リニア中央新幹線建設事業の 自然環境保全に関する意見交換会

リニア中央新幹線建設事業の 自然環境保全に係る議論の経緯

2023年10月
静岡県

写真 3.1 植物指標種例 (オオサクラソウ) 2023.9.26 第26回リニア中央新幹線静岡工区 有識者会議 JR東海資料を基に県作成 13

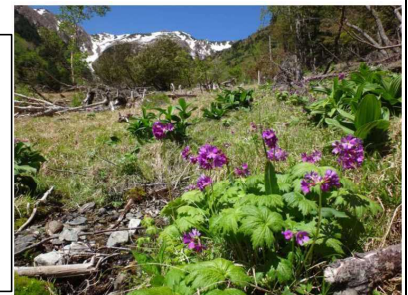
薬液注入だけでは、トンネル湧水の低減効果はあっても、影響をゼロにすることはできない想定 (課題)

- ・薬液注入による指標種などに及ぼす影響の低減効果を予測した上で、必要な場合は更なる保全措置を検討すべきである。

例えば、県希少野生動物保護条例の指定種であるオオサクラソウが流量減少が予測されている沢の上流部に生育しているが、湿潤な環境が保たれないと生育できなくなる

図 3.87 生物多様性オフセットの考え方のイメージ

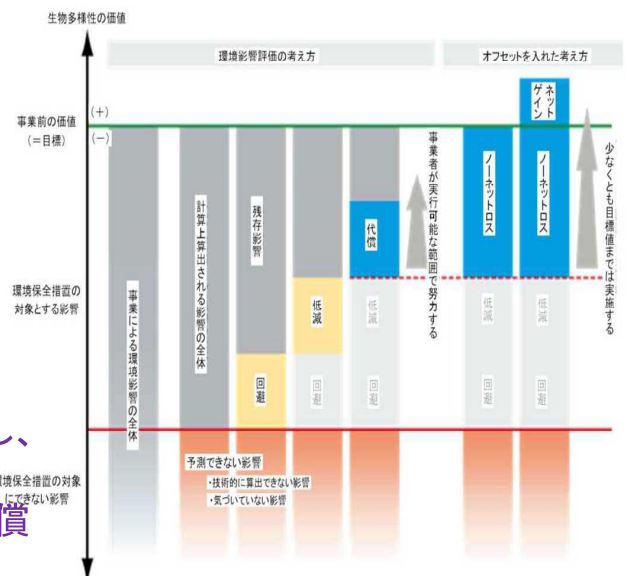
しかし、損なわれる生態系の評価がされていないので、生物多様性オフセットの考え方を踏まえ提案される代償措置が、適切なものであるか判断が難しい。

- ・生物多様性(水生生物等)への影響を予測・評価し、その価値を把握する必要がある。
- ・その価値に見合う新たな環境を創出するような代償措置を事前に示さなければならない。
- ・その上で、関係者の合意形成を図らなければならない。

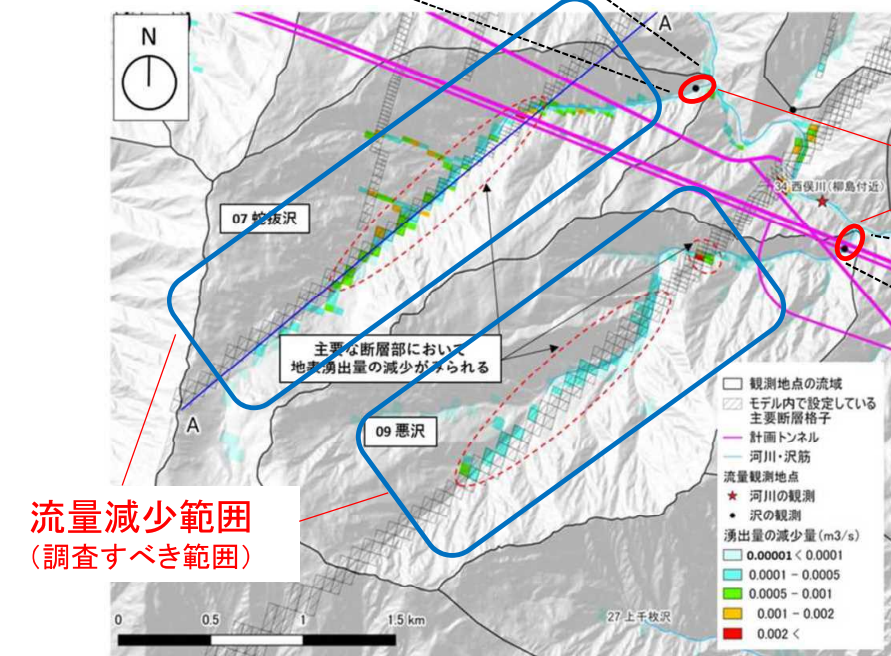
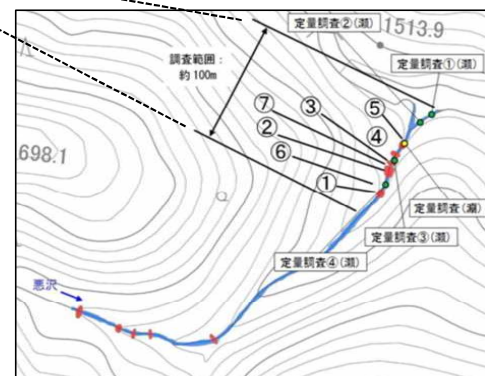
・これまでにJR東海が調査した範囲では、流量減少が起こると予測されている範囲の生物の生息状況が把握できていない (課題)

- ・実態が分からないため適切な保全措置がとられないまま、生物が死滅するおそれがある
- ・重点的なモニタリングを行う沢が変わる可能性がある

情報収集し、重要種等が生息・生育している可能性がある沢等、調査すべきである。
水生生物の調査範囲 (下流 約100m)

左図 上流域モデル 地質平面図(トンネル付近)
右図 トンネル、主要な断層、沢流域の位置関係 (地表水流量はトンネル掘削前の定常解析の結果)

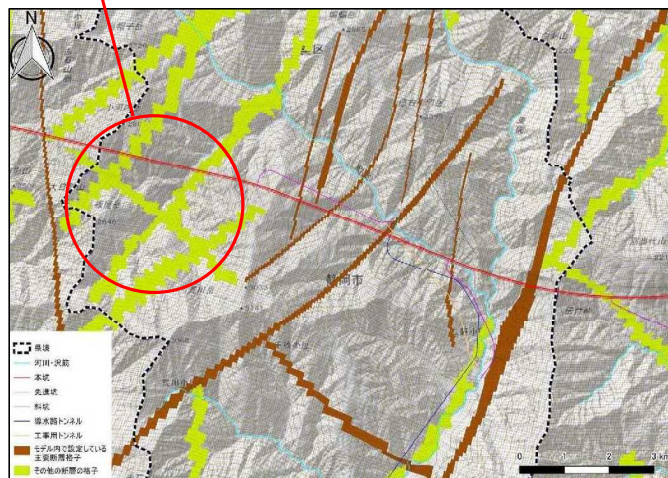
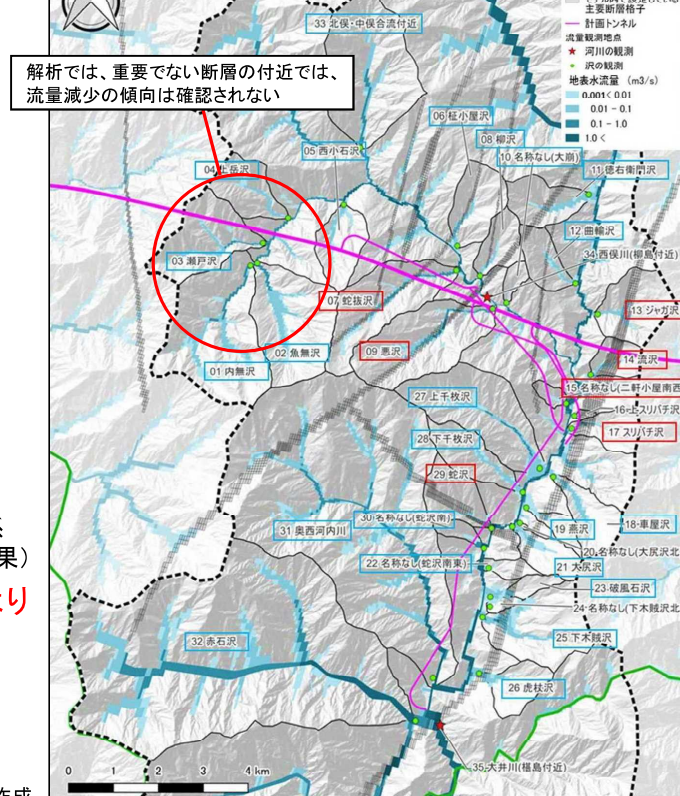
- ・GETFLOWSの解析では、「主要な断層」とトンネルが交差する箇所周辺の沢で流量減少の傾向。一方で、「重要でない断層」の付近では、流量減少の傾向は確認されない。
- ・しかし、どのように「主要な断層」と「重要でない断層」を区分したかは示されていない

「重要でない断層」と設定 (水を通しやすい)

「主要な断層」と設定 (水を通しにくい)

解析では、重要でない断層の付近では、流量減少の傾向は確認されない

- (課題)
- ・断層区分が変わると、流量減少する沢が今の想定よりも増えるおそれがある。
- 「重要でない断層」についても、既に把握している透水係数等の実測値等を用いて、事前にシミュレーションを行い、沢の流量減少を予測すべきである。

図 高標高部の湧水と断層の位置関係 (上流域モデル 地質平面図に湧水地点を旗揚げ)

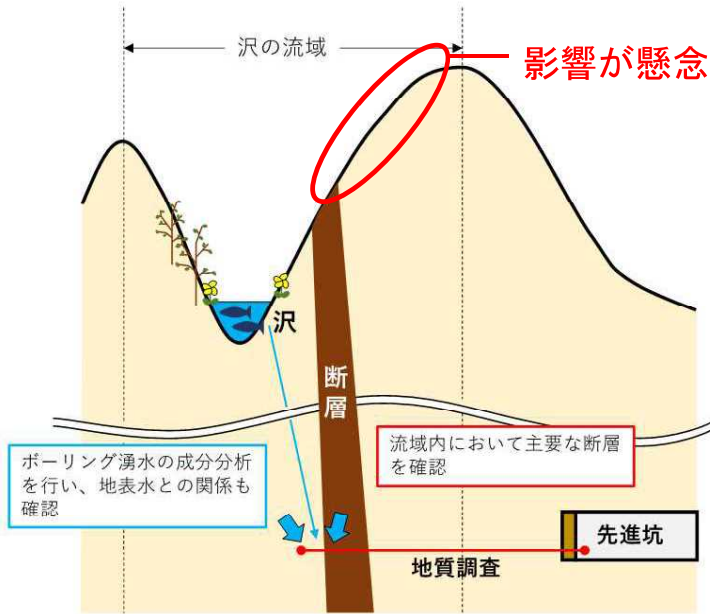
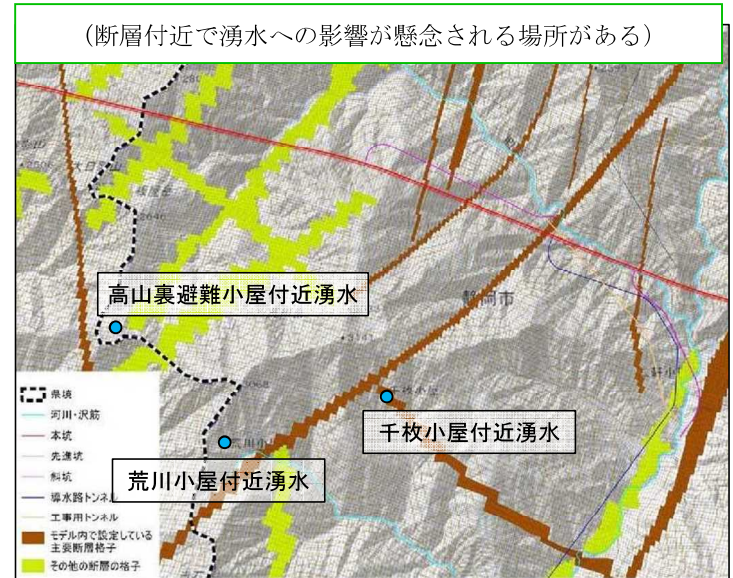
- 高標高部の湧水とトンネル付近の地下水は断層により繋がっている可能性があり、影響が及ぶか否かについて明確には示されていない

- 湧水と断層に関連がある場合は、湧水の減少により、高標高部に生育する植物や、湧水を利用している山小屋営業に影響が生じるおそれがある

工事期間中の河川の濁度(SS)予測結果

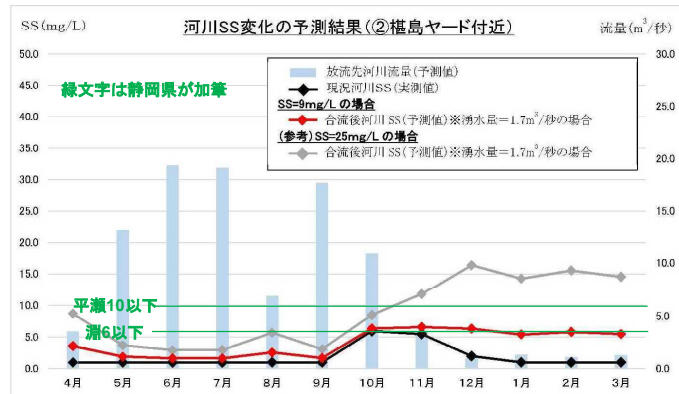
- 水質(濁度): 工事期間中の底生動物への被害が予測されているが、有効な対策は示されていない

- 「早瀬では濁度が20以下、平瀬では10以下、淵では6以下ではほとんど底生動物に影響がないことがわかる。しかし、各地点でこれらの無被害濁度をすぎると被害率が急激に上昇することに注目すべきである。」との知見が示されている。
- 現在の予測は、排水と河川水が完全に混合した場合であるが、すぐに混合せずに、さらに濁度が高くなる可能性がある。

- 現在計画している保全措置のみでは、想定している濁度・水温になると考えられない。保全措置の有効性を検証した上で、必要な追加措置を講じるべき。

工事完了後の河川水温変化の予測結果

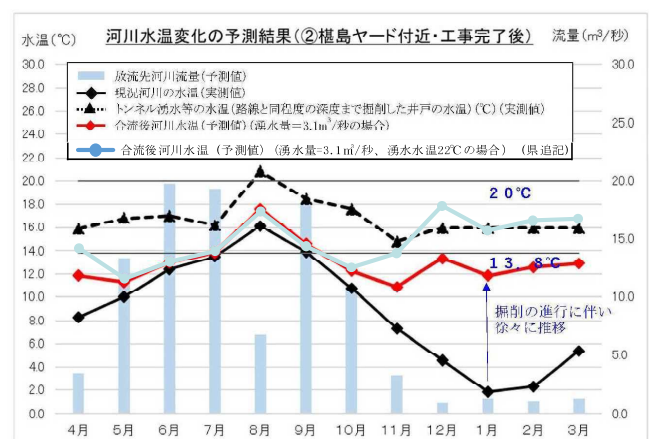
- 水温: 底生動物等の発育への影響を回避できない想定であるが、有効な対策は示されていない

- 冬季に河川水温が10°C近くになってしまうと、水生昆虫類や無脊椎動物への影響が懸念されるが、予測では10°Cを超える結果となっている。
- 水温変化の予測に用いるトンネル湧水の平均水温を17.2°C(地下約400m実測値)としているが、山梨県内での高速長尺先進ボーリングにおける湧水の水温は約22°C(地下600~800m程度)となっている。県内は最高深度地下1,400mで更に河川水温が上がるおそれがある。
